Addendum

La serie **EBK PRO** è stata aggiornata con una nuova funzione:

Esempio schermata errore

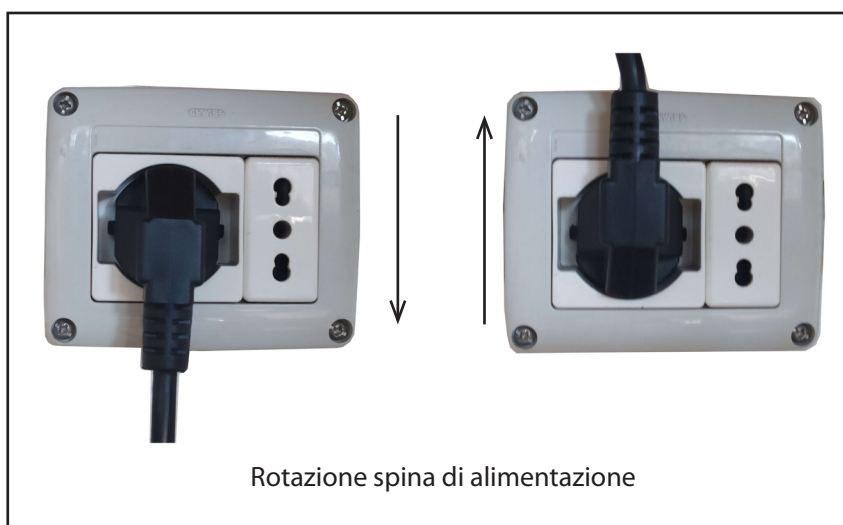
All'accensione ora in caso di **inversione polarità fase/neutro** l'ups emetterà un avviso acustico e la segnalazione visiva della **scritta INPUT lampeggiante** e il codice di **errore 0 020**.

In questa condizione l'ups **non permette l'accensione** completa premendo i tasti ON.

Per ripristinare la corretta polarità fase/ neutro occorre **girare di 180° la spina di alimentazione** nella presa di alimentazione.
